OGGETTO n. 6875

Variante cartografica al PTCP/PTPR presentata dal PUG del comune di Quattro Castella (RE) adottato con delibera di Consiglio comunale n. 52 del 10/11/2022. Approvazione dell'intesa sulle modifiche cartografiche al piano territoriale paesistico regionale. (Delibera di Giunta n. 799 del 22 maggio 2023)

PUG di Quattro Castella:
proposta di variante al PTCP e al PTPR
Relazione illustrativa e Valsat

Comune di Quattro Castella - Proposta di aggiornamento della cartografia del dissesto nell'ambito della formazione del PUG comunale, in variante al PTCP della Provincia di Reggio Emilia e al PTPR della Regione Emilia-Romagna.

P6

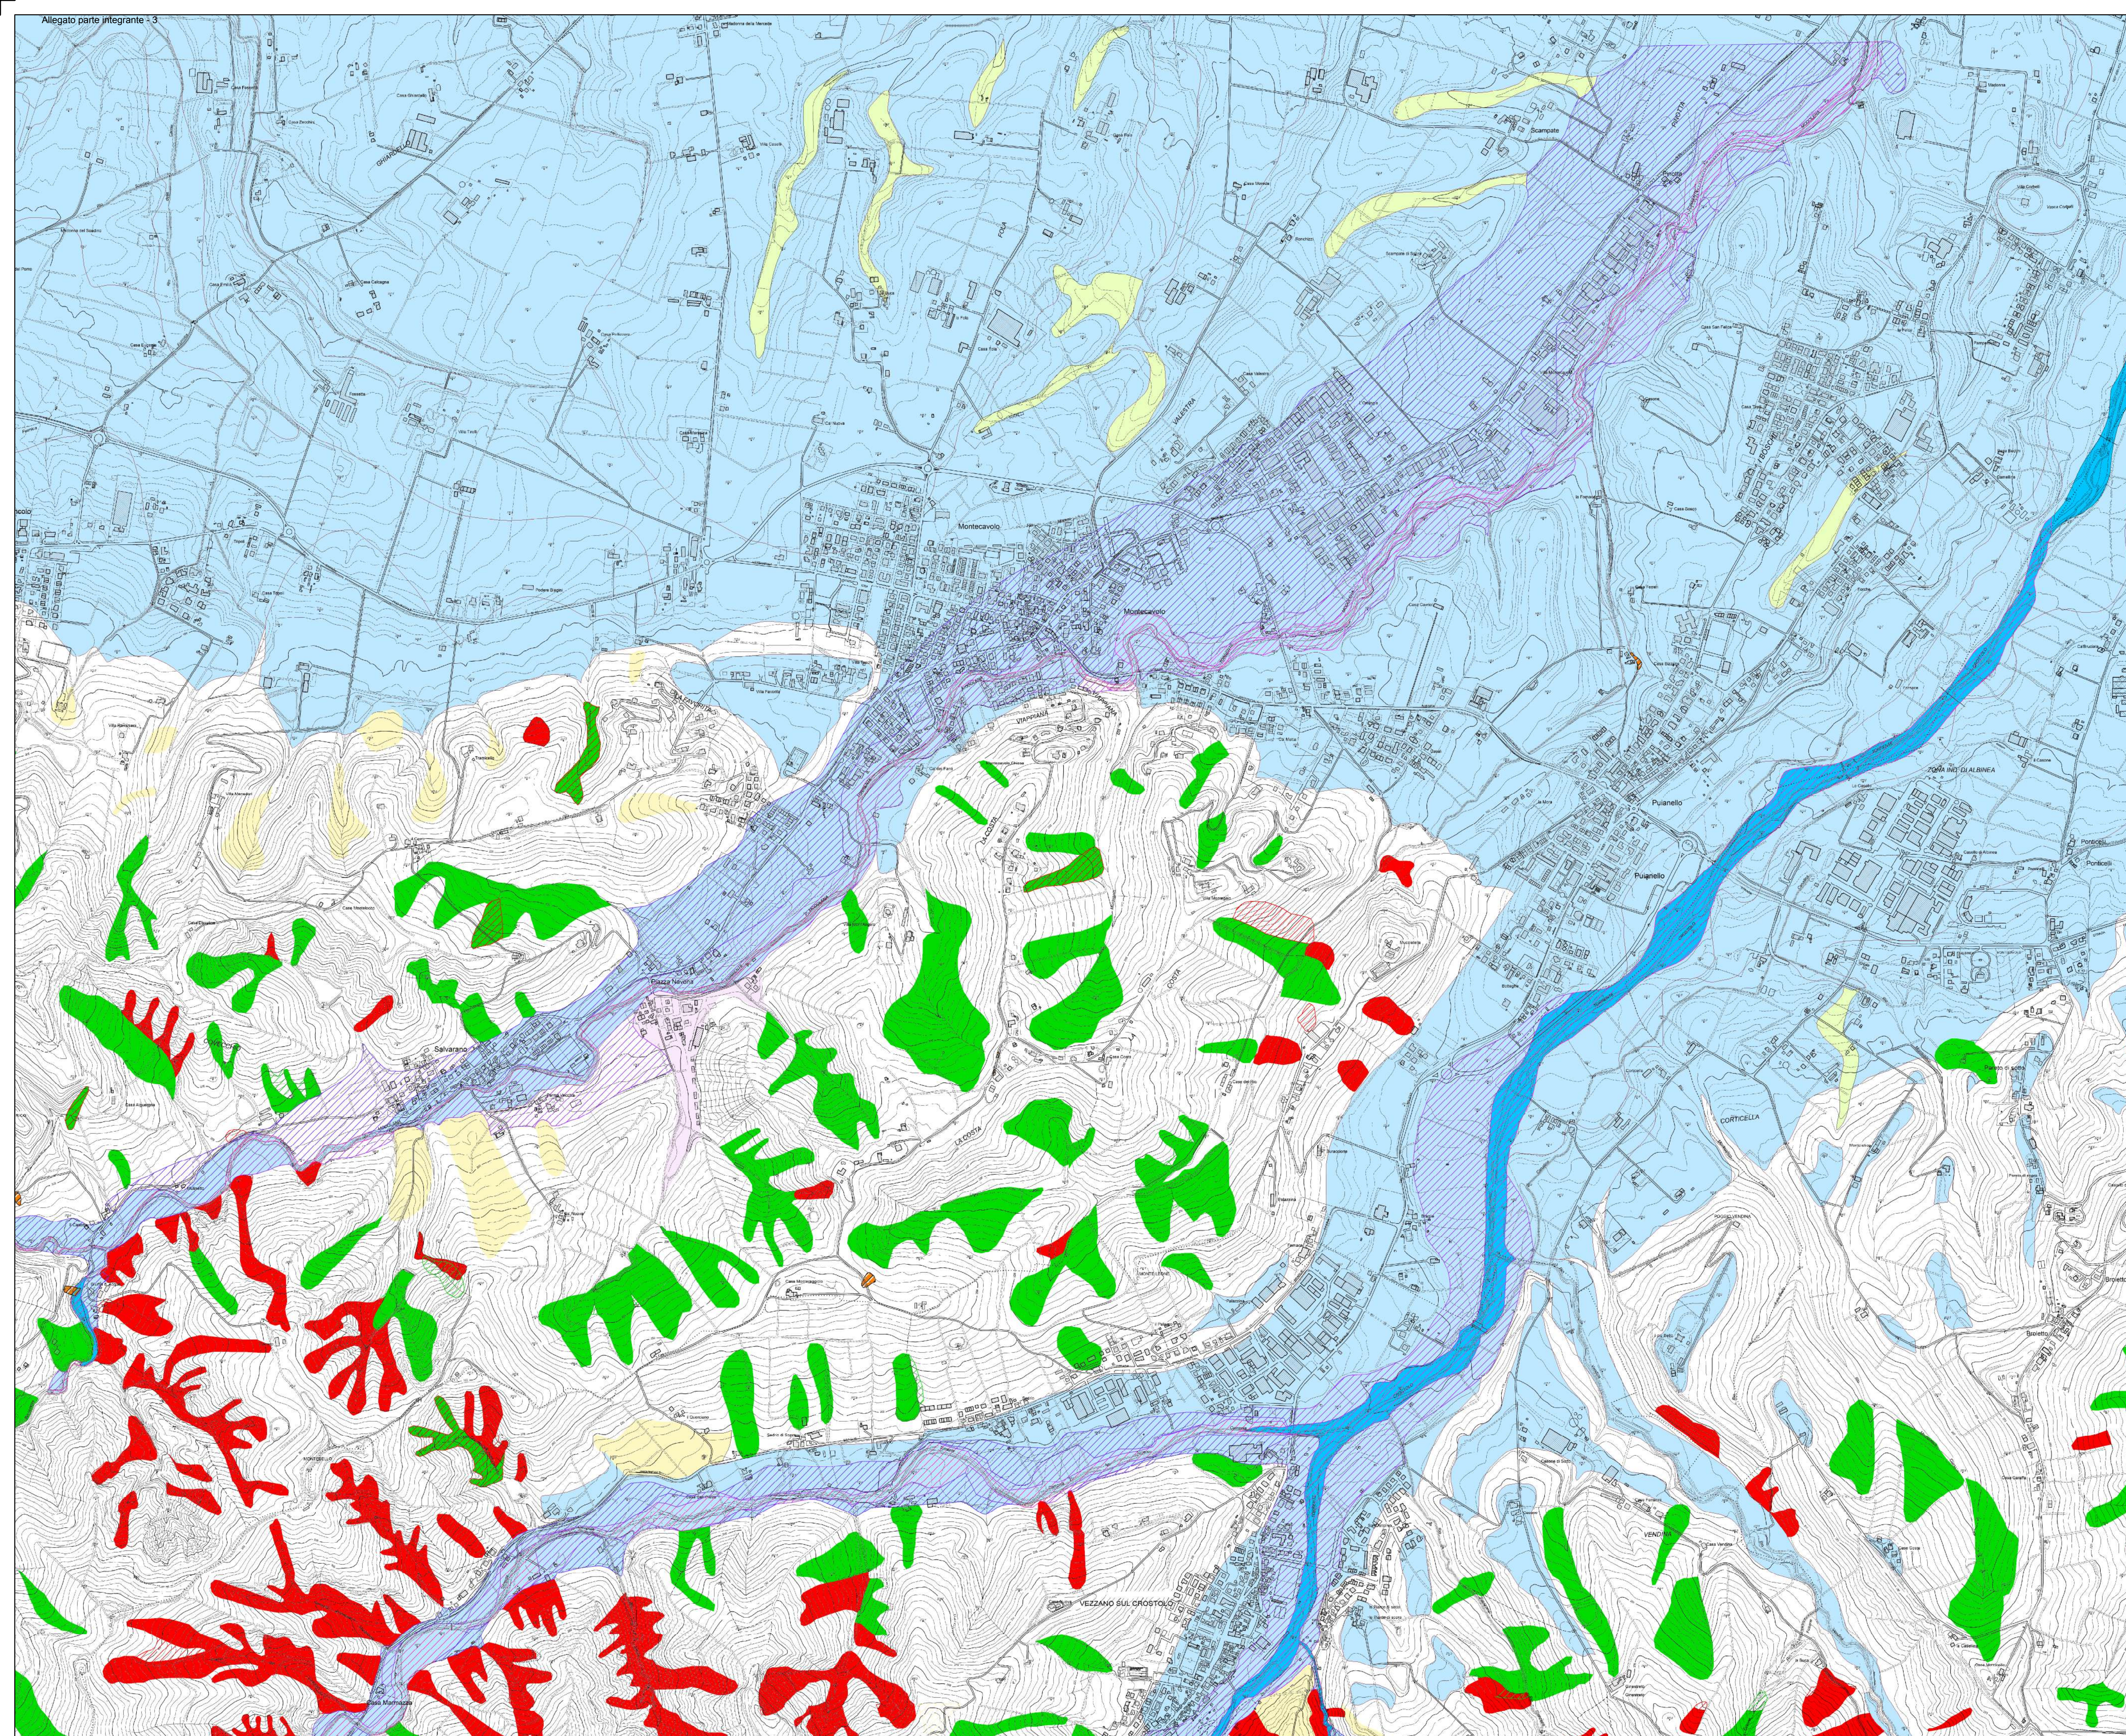
Preso atto della metodologia e dei dati utilizzati per l'aggiornamento cartografico proposto e analizzata la suddetta documentazione, i componenti del Tavolo tecnico provinciale presenti esprimono all'unanimità parere favorevole alle modifiche proposte della cartografia del vigente PTCP (tav. P6 "Carta Inventario del dissesto (PAI-PTCP) e degli abitati da consolidare e trasferire (L 445/1908)") così come rappresentate nelle tavole P6_200140 e P6_200150 allegate al presente verbale.
